Produktänderung Neues Elektrodenmaterial für EZ0-SMD-Typen

140822AB1g

1. ID No. / ID-Nr.: PPD 17/T119		2. Date of announcement / Datum der Ankündigung: Aug. 22, 2014	
3. Type / Produktgruppe: 3-electrode surge arrester of EZ0-SMD series/ 3-Elektroden-Ableiter der EZ0-SMD-Serie	Old ordering code / Alte Bestell-Nr.: Details see UPtoDATE/ Details siehe UPtoDATE	New ordering code / Neue Bestell-Nr.: No change/ Keine Änderung	Customer part number / Kundensachnummer:

Ableiter mit bisheriger und neuer Elektroden-Kalotte

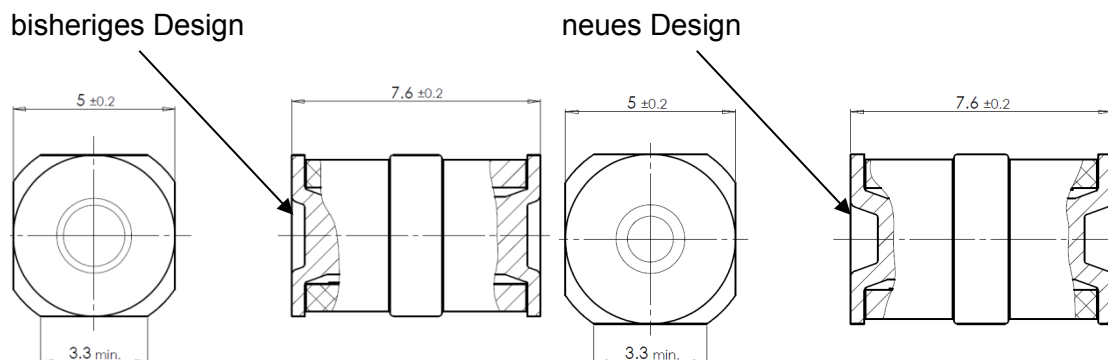
Das Elektrodenmaterial der EZ0-SMD-Serie von EPCOS 3-Elektroden-Ableitern wird von Eisen-Nickel auf Kupfer umgestellt. Die Abmessungen des Bauelements bleiben unverändert. Eine Ausnahme bilden einige Toleranzanpassungen in den Vertiefungen auf der Rückseite der äußeren Elektroden (siehe Bild unten).

4. Description of change / Beschreibung der Änderung: The material of electrode will be changed from iron-nickel to copper. The dimensions of the component remain unchanged, except minor modifications to the calotte of the outer electrodes (see drawings for details.) Das Elektrodenmaterial wird von Eisen-Nickel auf Kupfer umgestellt. Die Dimensionen des Bauelements bleiben unverändert. Eine Ausnahme bilden einige Toleranzanpassungen in den Vertiefungen auf der Rückseite der äußeren Elektroden (Details siehe Zeichnung).
